**Avis délibéré de la mission régionale d'autorité environnementale  
sur la poursuite d'exploitation et l'extension d'une carrière de ma-  
tériaux alluvionnaires, par la société Budillon-Rabatel, à Penol  
(38)**

**Avis n° 2024-ARA-AP-1651**

**Avis délibéré le 8 mars 2024**

Figure 3 : Plan de phasage de l'exploitation (Source : dossier)

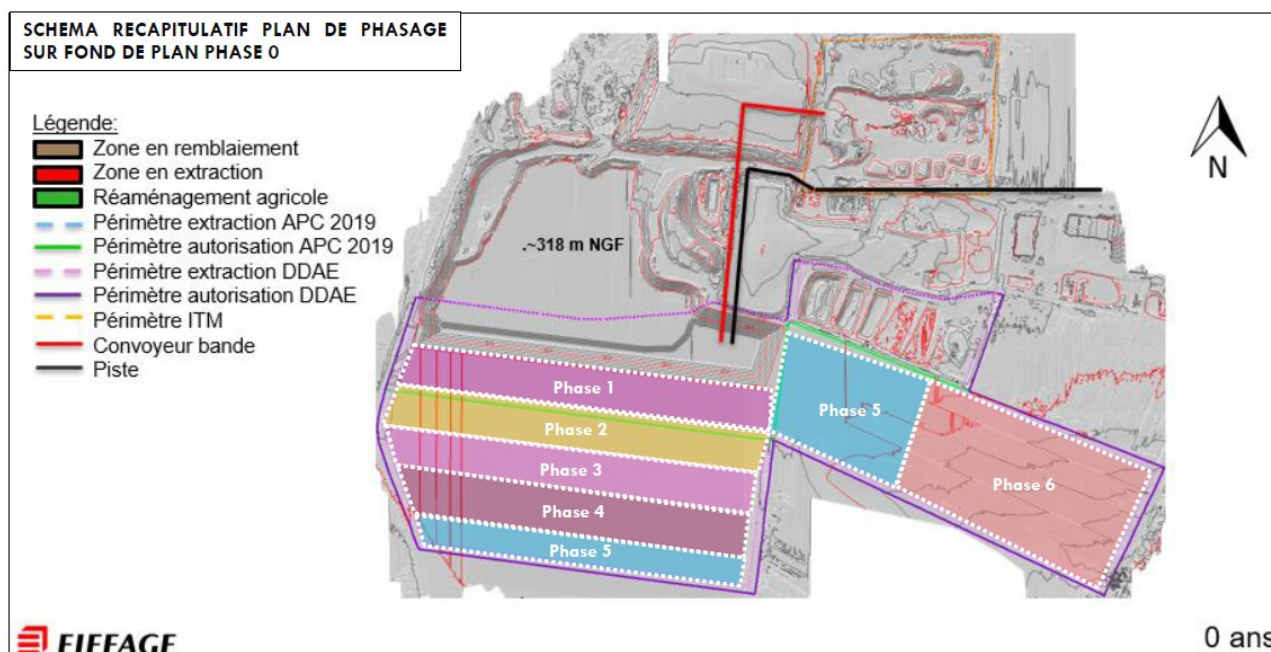
L'exploitation est prévue par phase de cinq ans chacune, soit six phases sur 30 ans. Pour chacune d'entre elles, le projet prévoit :
